PI 2202
Nur für Fachpersonal!
1/1

ÄNDERUNG DER BUCHSENBUND-AUFLAGEFLÄCHE VON NASSEN ZYLINDERLAUFBUCHSEN

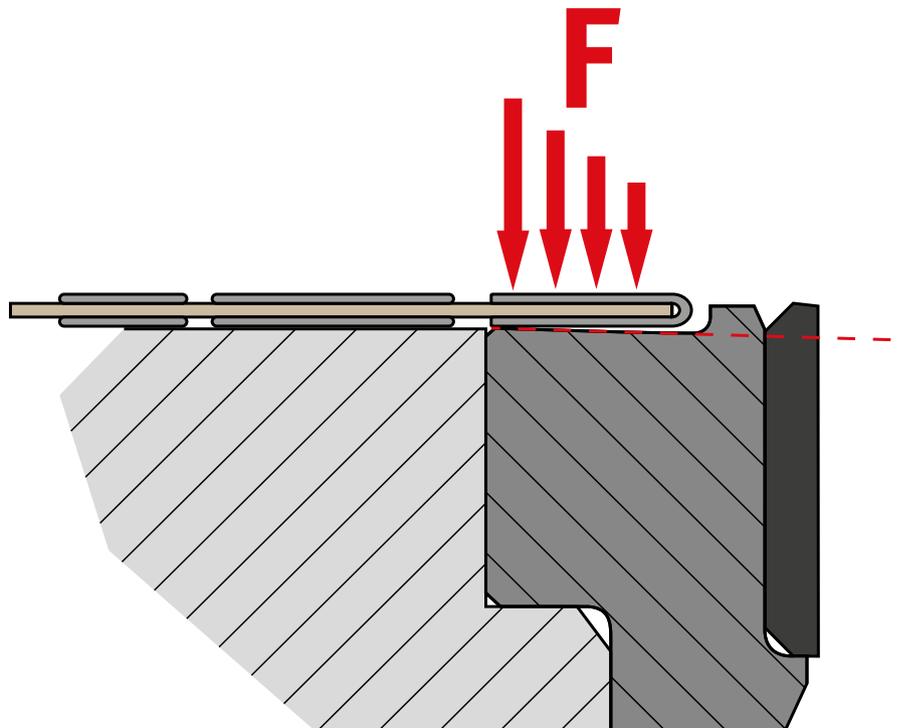
Durch den höheren Verbrennungsdruck in modernen Motoren entstehen größere Kräfte und Spannungen im Bereich des Zylinderlaufbuchsensitzes. Diese Spannungen machten bei einigen Zylinderlaufbuchsen eine Optimierung durch eine kleine konstruktive Änderung erforderlich.

Um die Krafteinleitung direkt am Buchsenbundsitz zu optimieren, wurde der obere Teil der Buchse in Richtung Zylinderinnendurchmesser abgesenkt. Dadurch sollen die Kräfte außerhalb des Bundsitzes von der Zylinderkopfdichtung verringert (siehe Grafik) und etwaige Folgeschäden minimieren werden.

Motorservice stellt betroffene Zylinderlaufbuchsen auf diese optimierte Ausführung um. Zylinderlaufbuchsen in der alten Ausführung sind weiterhin, gegebenenfalls auch zusammen mit der neuen Ausführung, verwendbar.
